西门子触摸屏 TP1200 死机问题技术分析

HHD 2017-7-12 分享

（2）现场操作箱接地

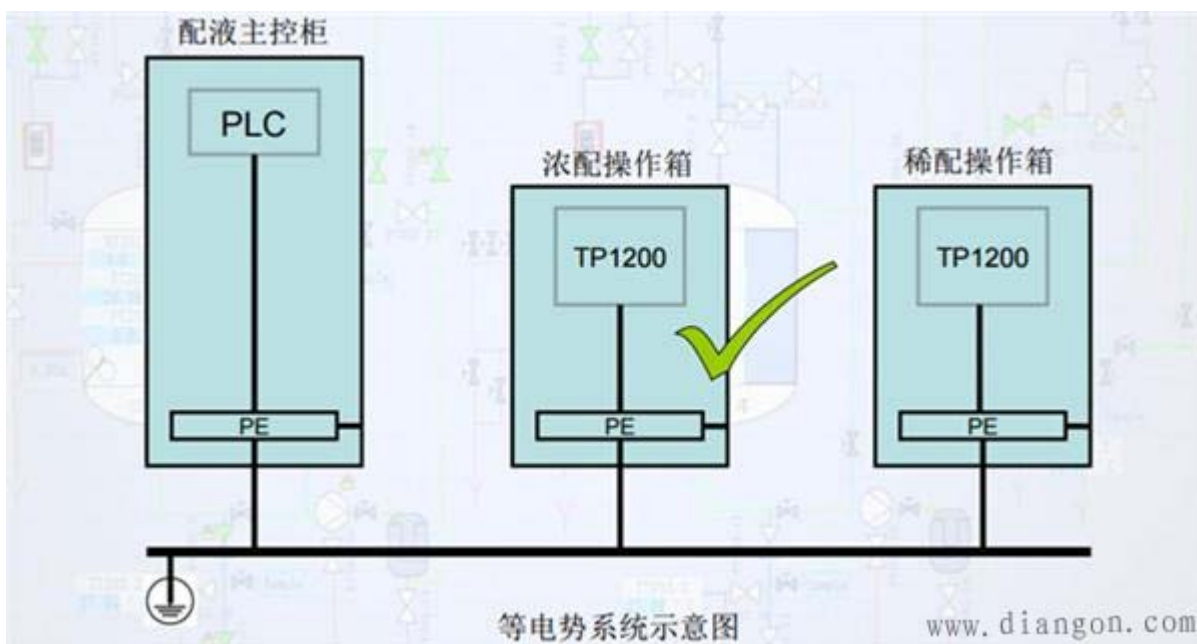
TP1200 现场操作箱接地存在的问题：

- ①所有操作箱均没有任何的接地措施。
- ②所有TP1200 触摸屏亦无接地措施。
- ③与主控系统未构成等电势系统，分布式系统与主系统之间的电压差会导致触摸屏与plc之间严重的通讯干扰，亦是触摸屏死机的原因之一。

做好主柜与操作箱之间的等电势连接，主柜与操作箱均设置一定截面积的接地铜排，相互之间采用 16mm² 的接地导线连接。

(4) PLC现场控制柜接地

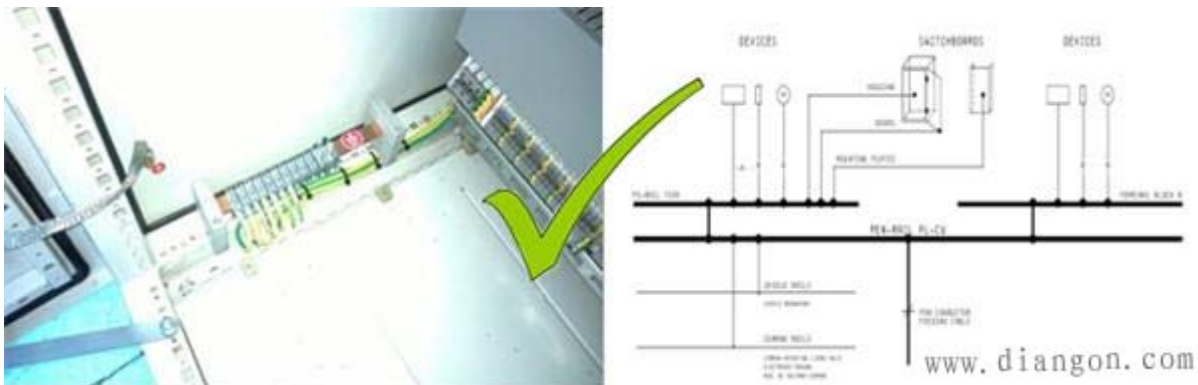
PLC现场控制柜接地存在的问题：

- 1、PLC安装导轨有接地措施。
- 2、[开关电源](#)输入端亦有接地。
- 3、开关电源输出负极未直接接地。
- 4、变压器中心抽头未接地，次级输出一端未强制接地。

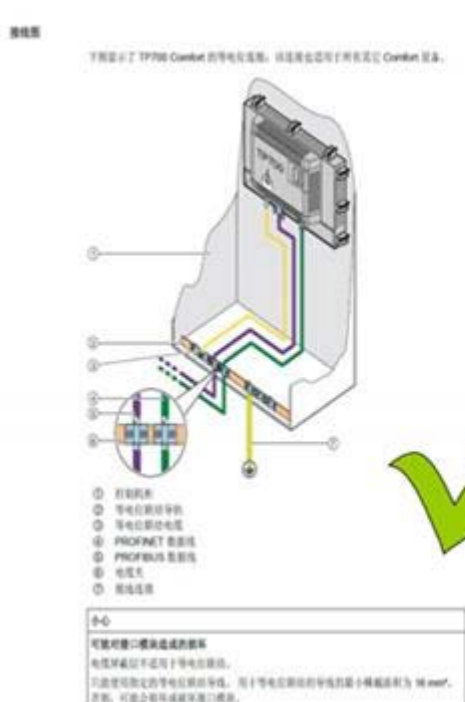
PLC通信接地存在的问题：

- 所有DP通讯线在连接设备之前未作屏蔽层的重复接地处理。
- 通讯线进出主柜及操作箱亦未作屏蔽层重复接地处理。
- 电缆屏蔽层耦合到的感应电流会顺着屏蔽层及插头的金属连接部分流入所连接的设备，造成通讯干扰及损坏通讯口。

在重要设备附近设置等电位铜排，用粗短的接地线将这些等电位铜排与总接地铜排做连接，通讯线的屏蔽层应被直接抱箍在这些等电位铜排。
